Technical Service Pointer

Technical Service Pointer #: W11348559B
Action Required: Mandatory
Release Date: November, 2020

Whirlpool Refrigeration (Defrost Thermistor) Proper Defrost Thermistor Placement

WRR56X18FW / WSR57R18DM

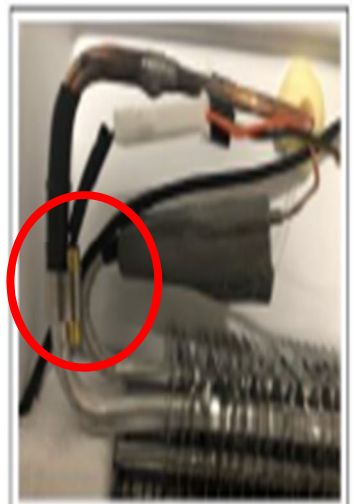
Measure the clamp on the Thermistor before installing. If the gap measurement is greater than ¼" you will need to use a pair of slip pliers to gently squeeze the clamp to the proper distance. (Figure 2) Be sure not to crimp the Thermistor while closing the gap.

Direct contact between the thermistor and the evaporator heat shrink sleeve.
Make sure the clamp is tight and secure with a tie wrap.

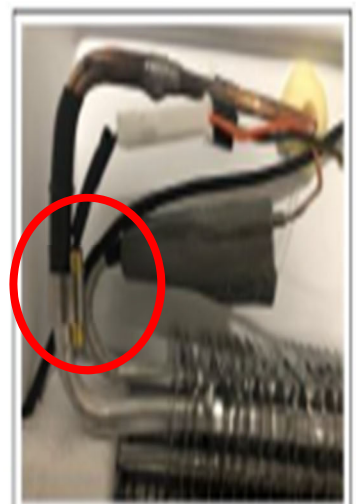
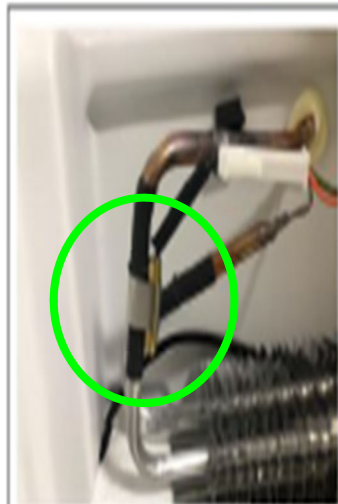
Mesurer la bride sur la thermistance avant l'installation. Si l'espace mesure est supérieur à ¼ po, il sera nécessaire d'utiliser une pince pour plier doucement la bride à la bonne distance. (Figure 2) S'assurer de ne pas pincer la thermistance en fermant l'espace.

Contact direct entre la thermistance et le manchon thermorétractable de l'évaporateur.
S'assurer que la bride est serrée et bien fixée avec une attache mono-usage.

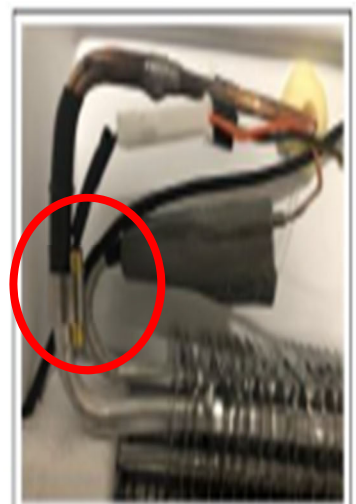
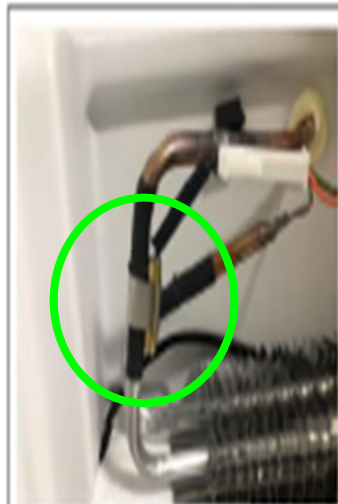
Mida la abrazadera del termistor antes de instalarla. Si la medición del espacio es mayor a ¼", tendrá que usar un par de pinzas para apretar con cuidado la abrazadera hasta que alcance la distancia adecuada. (Figura 2) Asegúrese de no ondular el termistor mientras cierra el espacio.

Contacto directo entre el termistor y el manguito retráctil del calor del evaporador.

Asegúrese de que la abrazadera esté ajustada y fijada con una brida.
